WYJAŚNIENIE TREŚCI SPECYFIKACJI ISTOTNYCH WARUNKÓW ZAMÓWIENIA

Dotyczy: Postępowania o udzielenie zamówienia publicznego w trybie przetargu nieograniczonego, na remont dachu hali widowiskowo-sportowej Torwar I w Centralnym Ośrodku Sportu w Warszawie przy ul. Łazienkowskiej 6a.

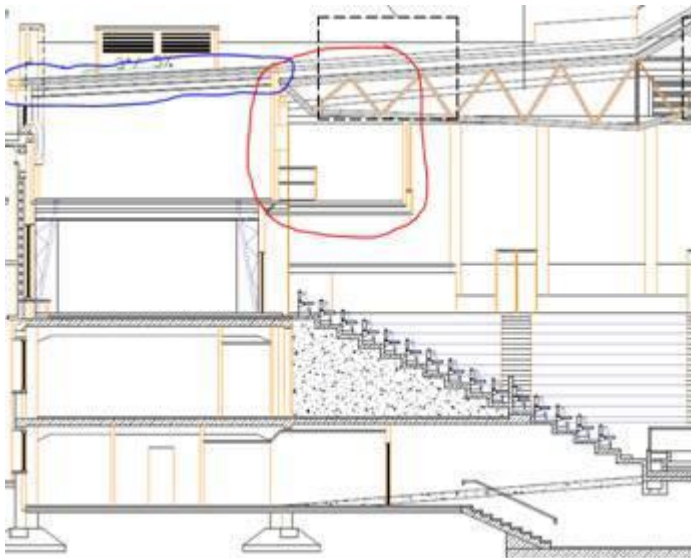
Jaka jest konstrukcja zaznaczonej na załączonym rysunku na niebiesko części zadaszania?

Zamawiający wyjaśnia, że zaznaczony na niebiesko fragment jest wykonany w konstrukcji stalowej.

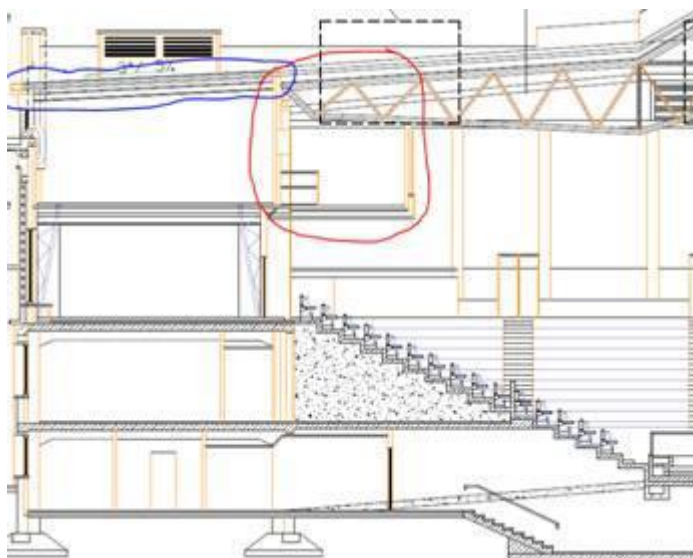
Prosimy o informację na temat zaznaczonych na załączonym rysunku na czerwono pomieszczeń znajdujących się pod punktami oparcia dźwigarów – czy będzie możliwość ich udostępnienia podczas montażu wzmocnienia dźwigarów?

Zamawiający wyjaśnia, że zaznaczony na czerwono fragment jest ciągiem technologicznym dla instalacji (m.in. wentylacji), który nie posiada stałej podłogi – w tym miejscu występują stalowe dwuteowniki oraz sufit podwieszany (co przedstawiono na zdjęciu poniżej).
